TITRE SCHEMATIC DIAGRAM - AMPLIFIER MODEL LS-115 M

DIAGRAMME SCHEMATIQUE - AMPLIFICATEUR MOD[redacted] LS-115B

CRÉATION A. DORION DATE T.D. | VERI DATE | SCHELLE PH | ELECTRO VOX | DESSIN DRAWING No. 9/9909-06

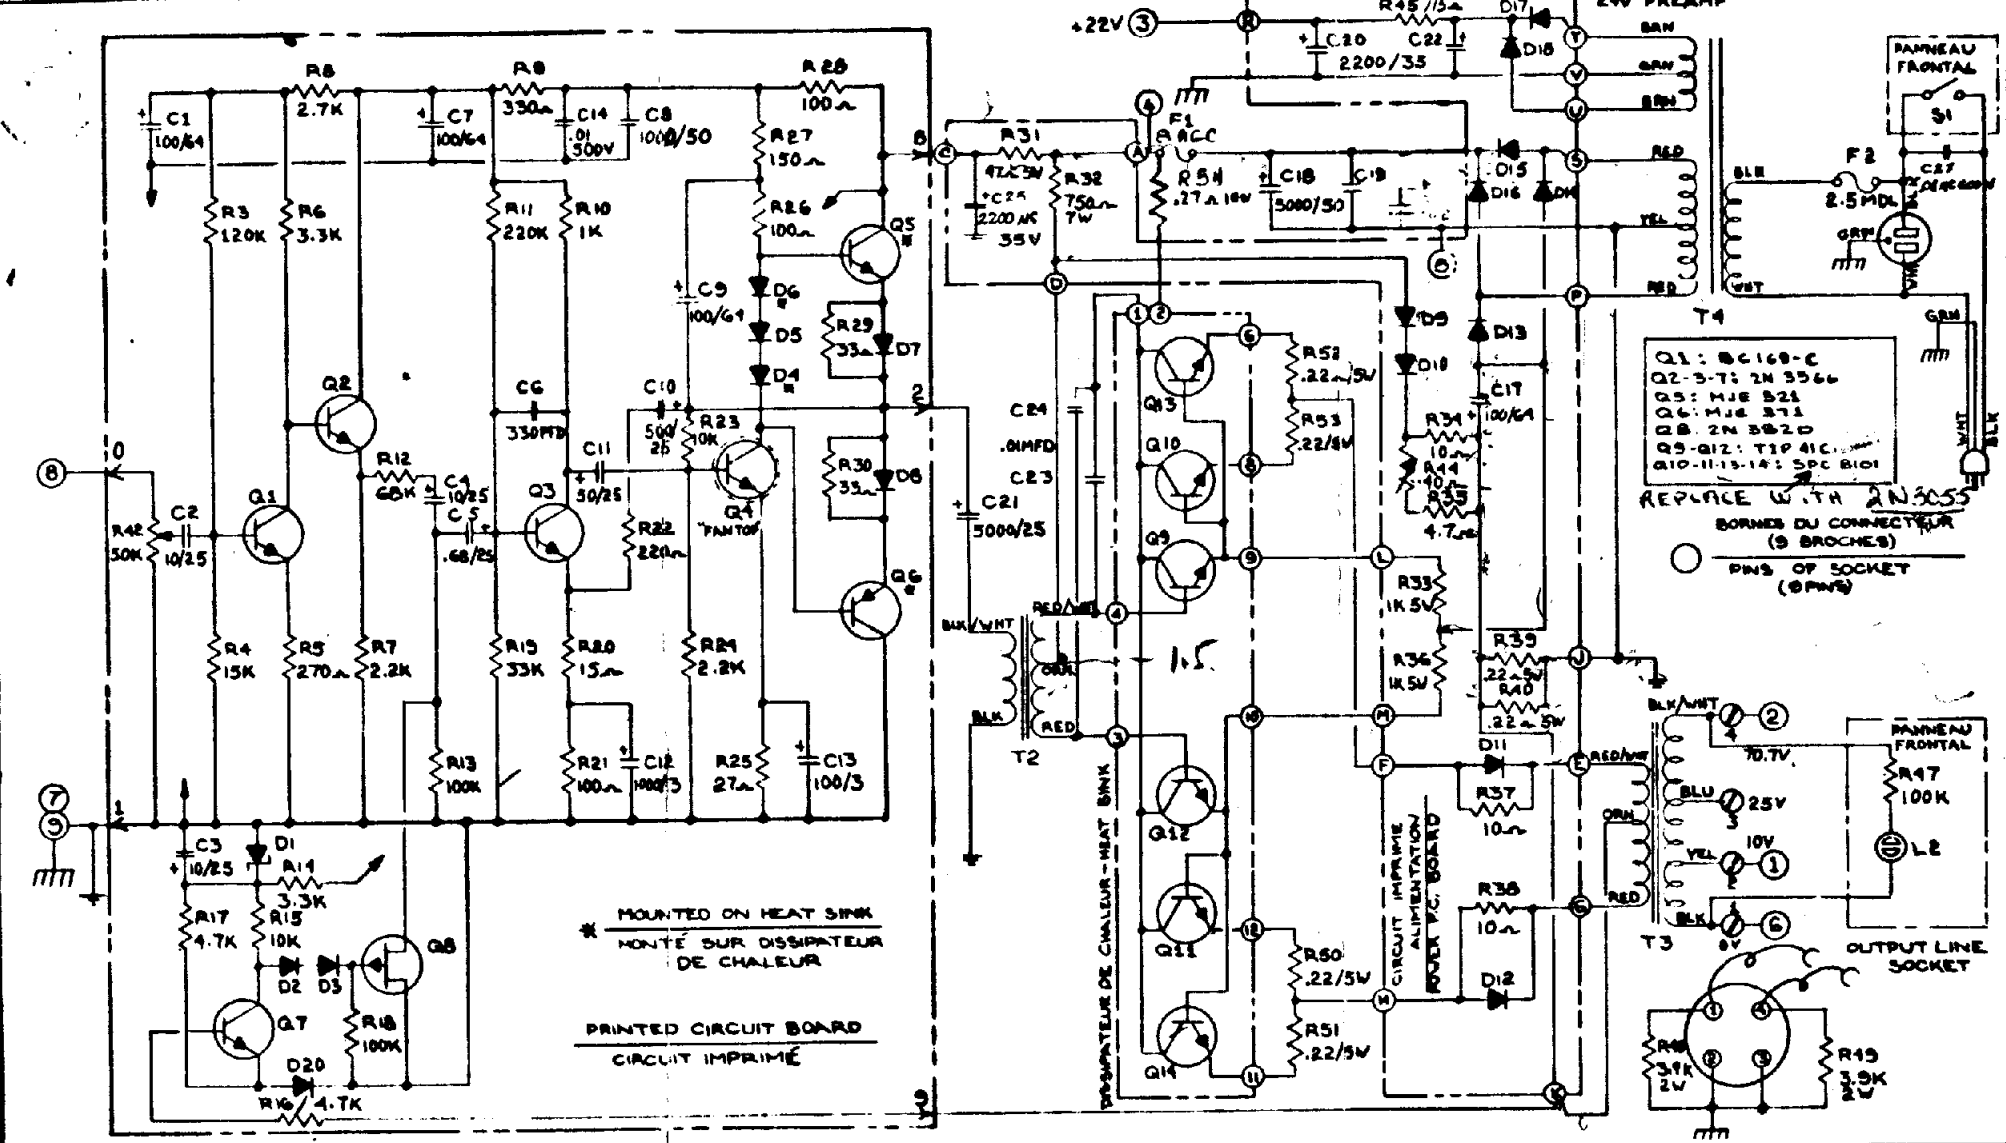
REV.	DESCRIPTION	REV. PAR:	APP. PAR:	REV.	DESCRIPTION PRÉCÉDENTE	REV. PAR:	APPRO. PAR:
6	73-163 ADDITION DE C27 .01µF 600V	J.N.	R.M.	3	73-063 CHANGER D16 POUR D14	J.N.	
5	[redacted]20 C23 POUR C25; MISE À LA MASSE	J.N.	R.M.	88	REMPLACER F1 5 MDL PAR [redacted] 16/4/75	D.R.	
4	[redacted]05 ENLEVER R54 (.27Ω 10W) ATOUTER C23 (2200 µF 35V)	J.N. 31/03/73	R.M.	87	REINSTALLER R54 (.27Ω 10W) 16/4/75	D.R.
